TRANSPORDIAMET

Teie 01.08.2025 nr 12-9/2025/492

Meie 06.08.2025 nr 8-1/21-362/12744-3

Tehnilistest tingimustest 01.08.2025 nr 12-9/2025/492

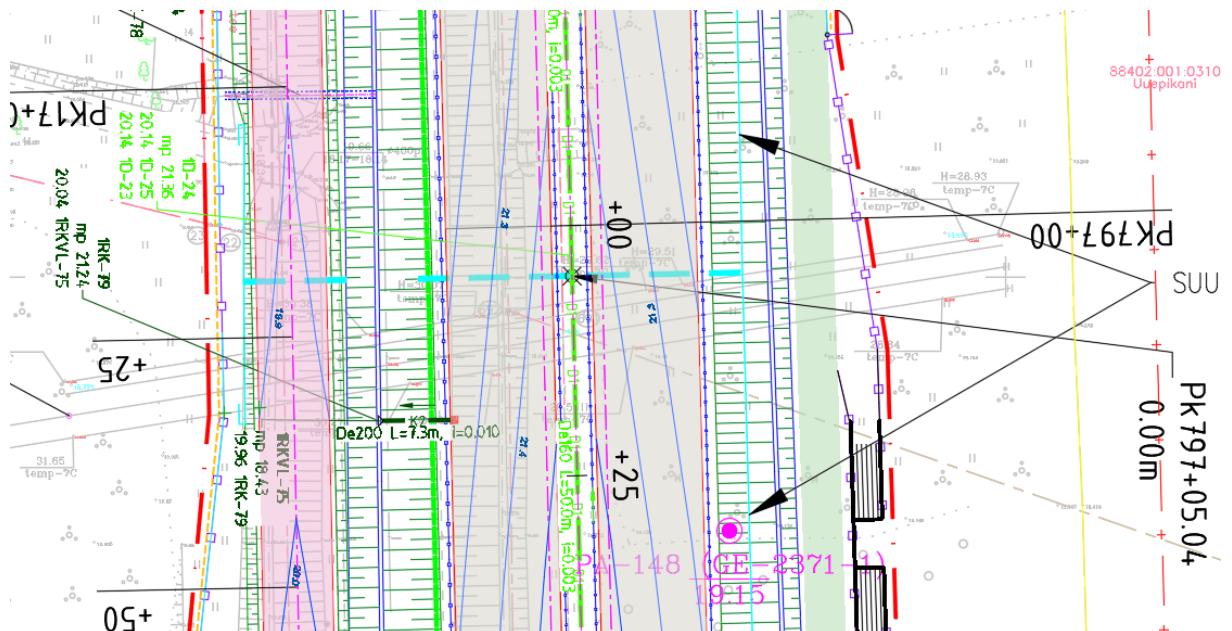
Tutvunud tingimustega palub Transpordiamet üle vaadata tingimuste p 5 ja p 15 (teede kaugus mastidest ning ankrumastide kavandamise nõue), kuivõrd tegemist on olemasoleva maantee ümberehitusega olevas asukohas/koridoris. Eelprojektis on riigitee paremal küljel asuvale mastile lähim projekteeritud objekt ulukitara, mis paikneb mastist ca 15 m kaugusel. Kogujatee katte serv asub ca 19 m ja põhimaantee katte serv ca 38 m kaugusel (järgnevalt esitatud väljavõtte eelprojekti asendiplaani joonisest).

Kuivõrd liini kõrgusgabariidi (8,1m katte pinnast) tagamiseks puudub vajadus liini ümberehituseks ning liin on hõlmatud riigi eriplaneeringu alasse (Eesti-Läti neljanda elektriühenduse riigi eriplaneering), millega kavandatakse võrguvaldaja initsiatiivil sama liini

ümberehitust, ei ole Transpordiametil otstarbekas käesoleva teeprojekti raames liini osas mistahes ümberehitusi teostada. Palume seetõttu üheselt mõistetavuse huvides korrigeerida tehnilisi tingimusi (p 5 ja p 15).
